資料3, 4における設工認条文整理フローの一部記載修正について

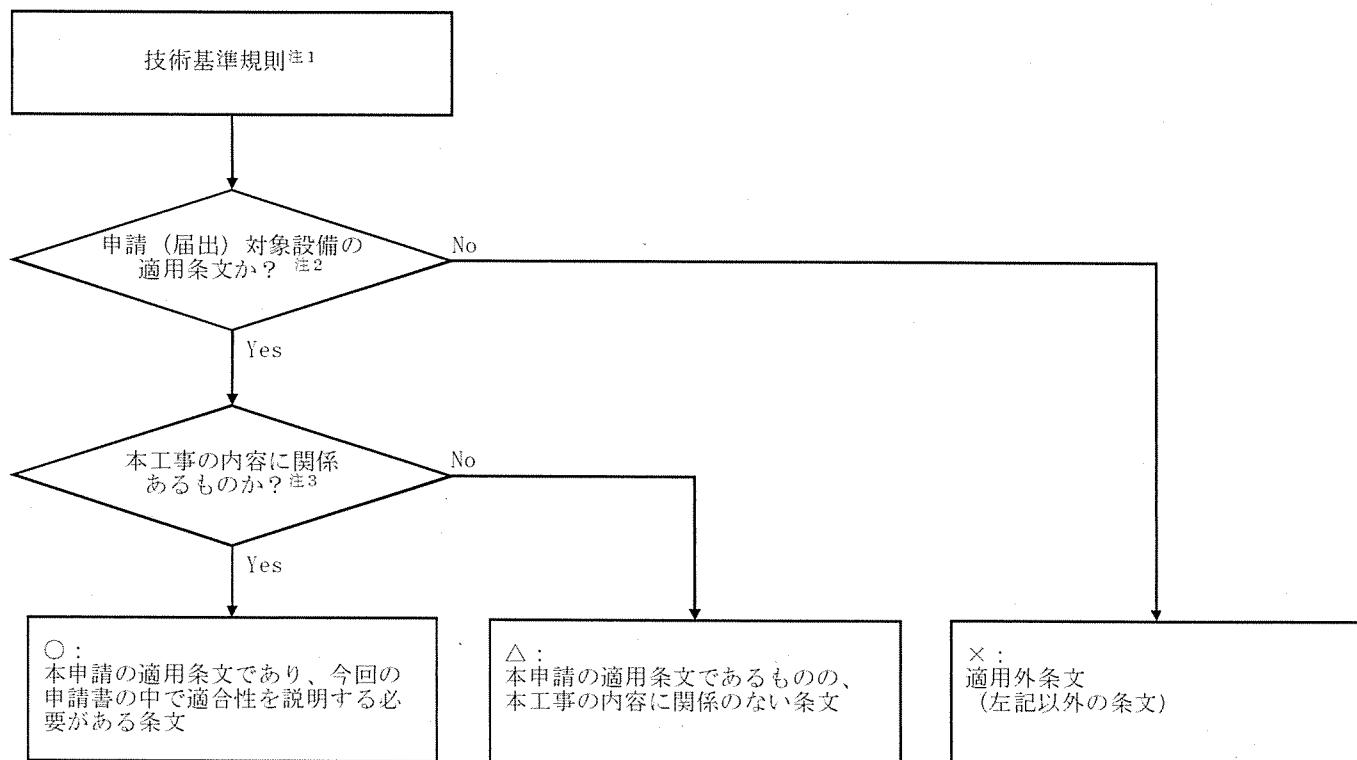
注2：申請（届出）対象設備が、技術基準規則の各条文の適用を受ける設備か否かで判断する。具体的には、対象設備が明確となっている条文において、明らかに申請（届出）対象設備と条文の対象設備が合致していない場合は「No」とし、それ以外は「Yes」とする。ただし、第十条については、基本設計方針において、急傾斜地崩壊危険区域でない地域に設備を施設する方針としており、全ての設備においてこの適合性を確認する必要があることから、全ての申請（届出）対象設備において「Yes」とする。

注3：申請（届出）対象設備の適用条文となった条文のうち、以下の両方が該当する条文であるか否かで判断する。

- ・設計段階で確認する条文
- ・本申請（届出）内容が、過去の設計及び工事計画認可申請書（既工事計画認可申請書を含む）の基準適合性確認結果により適合していることが説明できない条文

ただし、上記に該当しない場合であっても、申請（届出）対象設備が、法令改正等により新たに要目表へ追加する設備である場合は、以下のどちらかに該当する条文であるか否かで判断する。

- ・申請（届出）対象設備の設計に関する条文
- ・申請（届出）対象設備が防護すべき対象となっている条文
